**Avis délibéré de la Mission régionale d'autorité environnementale  
de la région Nouvelle-Aquitaine sur le projet de centrale  
photovoltaïque au sol de « Gouardoune »  
à Ygos-Saint-Saturnin (40)**

n°MRAe 2019APNA110

dossier P-2019-8290

*Hiérarchisation des enjeux du site d'implantation pour les habitats naturels – extrait du dossier page 77*

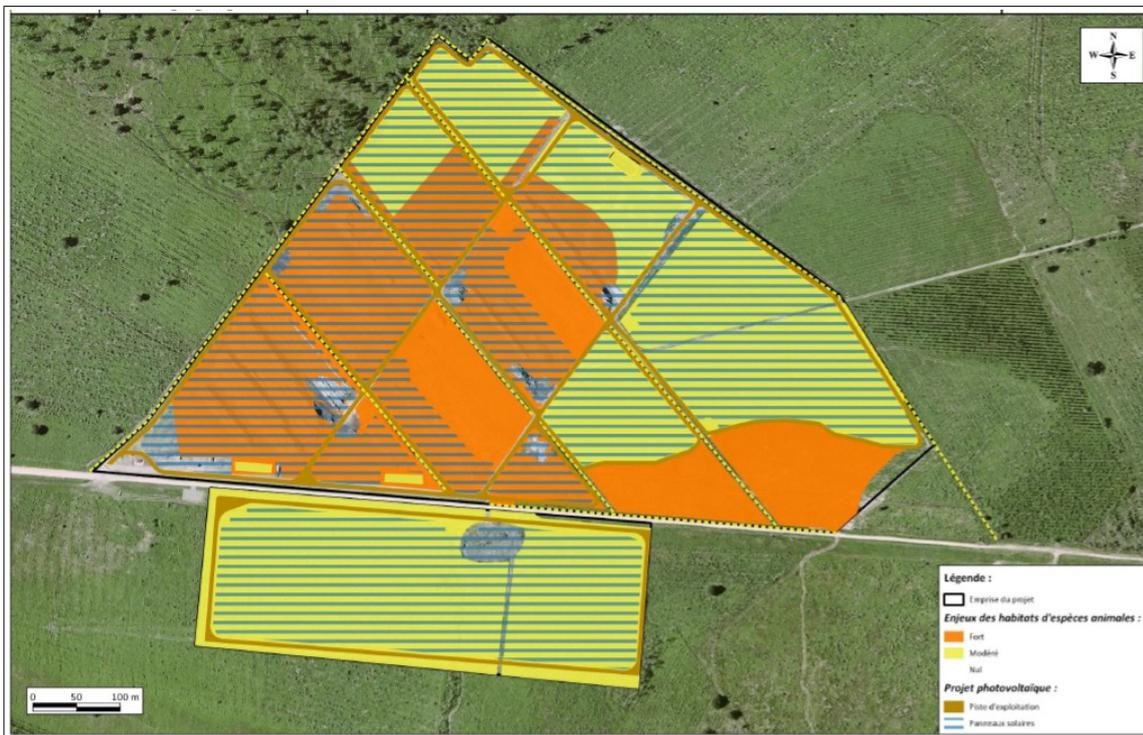
Plusieurs investigations de terrain ont été réalisées sur les mois d'avril, mai, juin, juillet, octobre et novembre 2017 puis en janvier 2018. Ces investigations ont permis de mettre en évidence les habitats naturels du site d'implantation, cartographiés en page 70 de l'étude. Parmi ces habitats, trois sont d'intérêt communautaire<sup>2</sup> (Lande humide atlantique, Lande à bruyères et ajoncs, Lande à bruyères, ajoncs et cistes) dont un prioritaire<sup>3</sup> (Lande humide atlantique). Plusieurs secteurs de landes à Molinie ont également été recensés sur le site, ainsi que des stations de Rossolis à feuilles intermédiaires et de Lotier hispide (flore protégée) au niveau des fossés des pistes<sup>4</sup>.

L'étude intègre en pages 77 et 96 des cartes de synthèse des enjeux hiérarchisés du site d'implantation pour les habitats et la flore d'une part, et pour la faune d'autre part.

*Superposition du projet photovoltaïque (hachuré bleu) avec les enjeux hiérarchisés faune du site – extrait étude d'impact page 126*

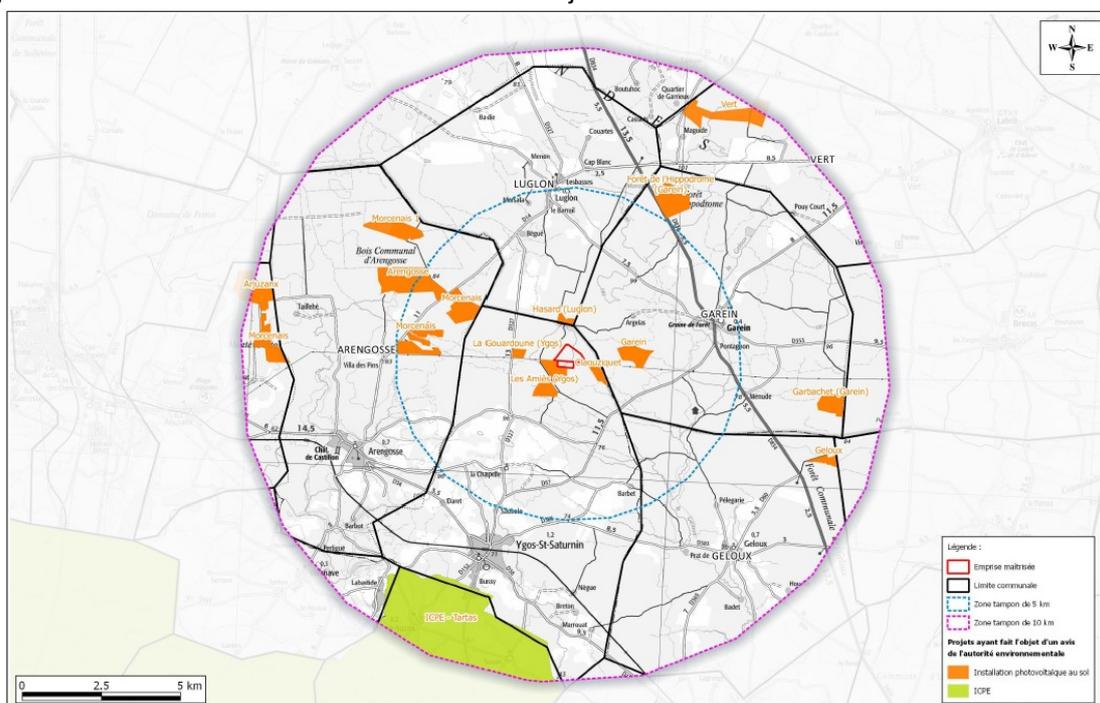
Pour ce qui concerne les enjeux évalués comme forts pour la faune, malgré les mesures précitées, le projet finalement retenu impacte en grande partie des secteurs où ils ont été identifiés, ainsi qu'en témoigne la carte figurant en page 126 de l'étude d'impact et reprise ci-après :

Le projet contribue ainsi à la destruction de plusieurs secteurs d'habitats d'espèces, dont 10,67 ha d'habitats pour le Busard cendré, 8,5 ha d'habitats pour la Pie-grièche écorcheur, 10,79 ha d'habitats pour le Fadet des Laïches et le Pipit rousseline (soit environ 80 % des habitats favorables à ces espèces dans l'emprise du projet). Le projet engendre également un risque d'altération des habitats d'espèces aux abords du projet.

Le tableau des pages 138 et 139 de l'étude d'impact indique que l'impact brut qualifié de « fort » s'agissant de la destruction d'habitats de reproduction de la Fauvette pitchou, de la Pie-grièche écorcheur, du busard cendré et du Pipit rousseline évolue en impact résiduel « modéré » grâce aux mesures de réduction. La MRAe considère que cette affirmation nécessite d'être mieux argumentée et justifiée, en particulier pour le Busard cendré et le Pipit rousseline.

**Au regard des enjeux forts du site d'implantation pour la faune, la Mission Régionale d'Autorité environnementale considère que la démarche d'évitement devrait être poursuivie. En l'état, l'impact résiduel du projet sur la faune apparaît substantiel. L'absence de définition précise de la compensation ne permet pas non plus d'apprécier le gain écologique attendu par celle-ci. En l'état, le dossier n'apporte pas de démonstration suffisante de la mise en œuvre de la démarche Éviter-Réduire-Compenser.**
